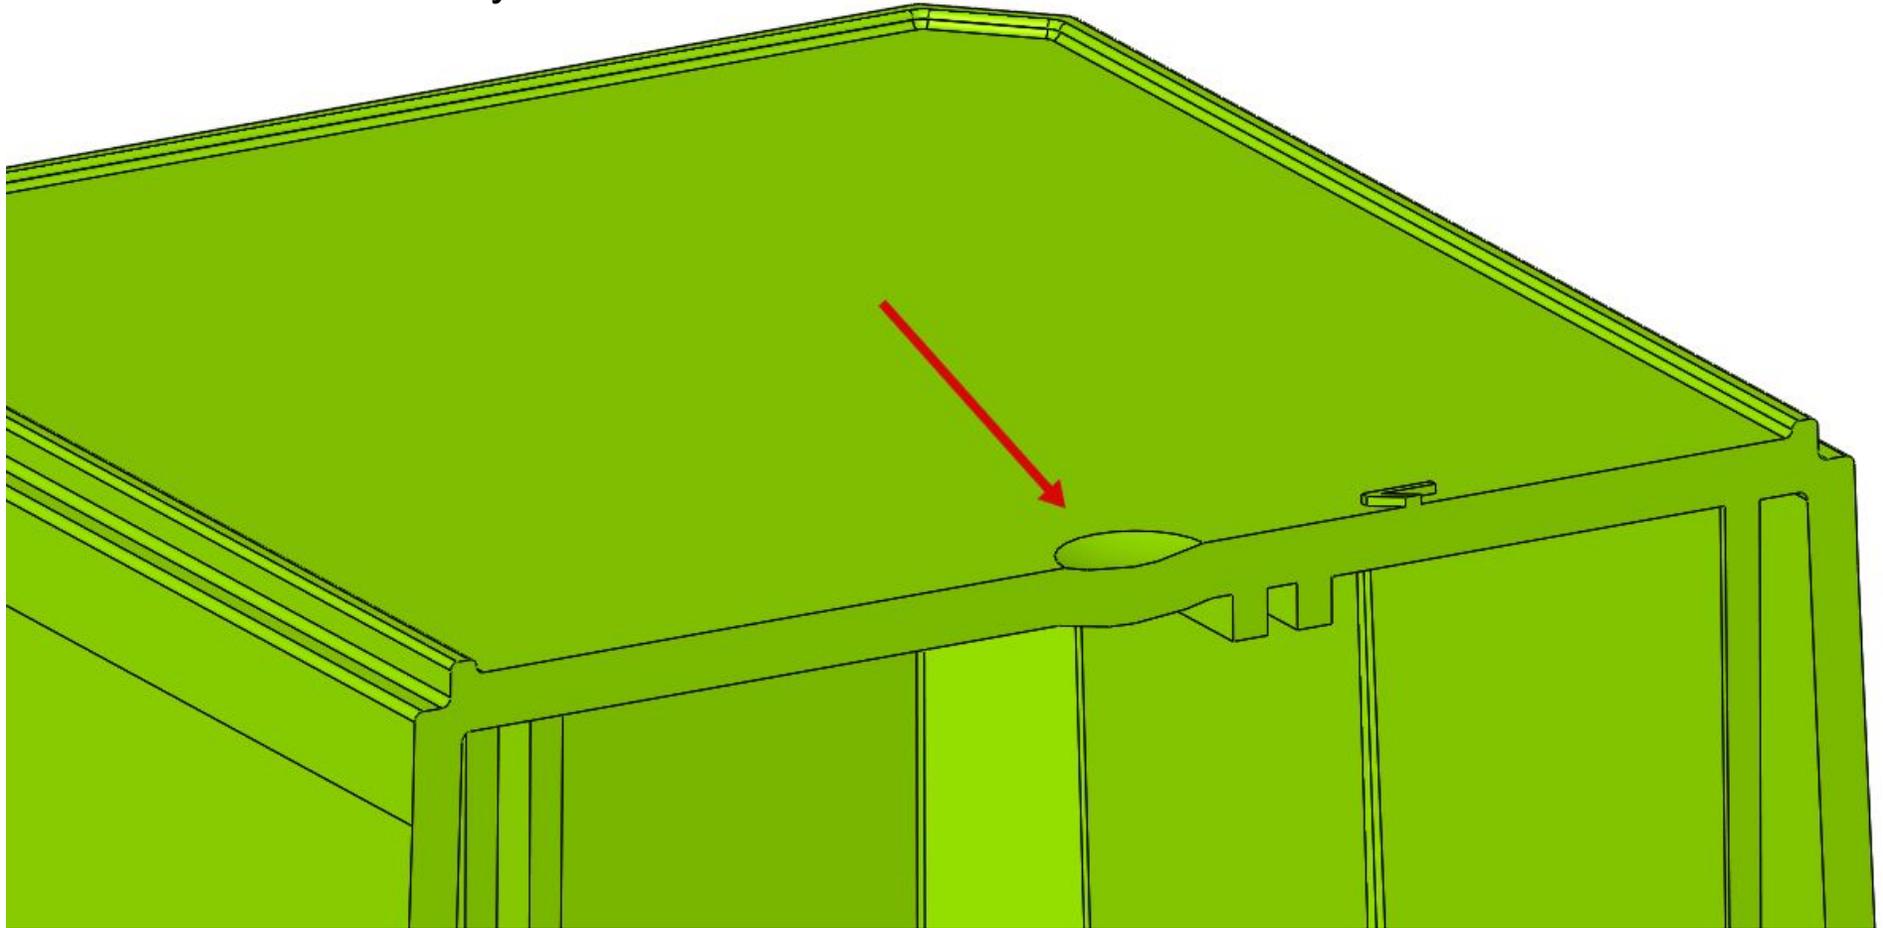
Добавлена
лунка

Добавлен опорный пояс по контуру.
Без него деталь будет опираться на
маркировку
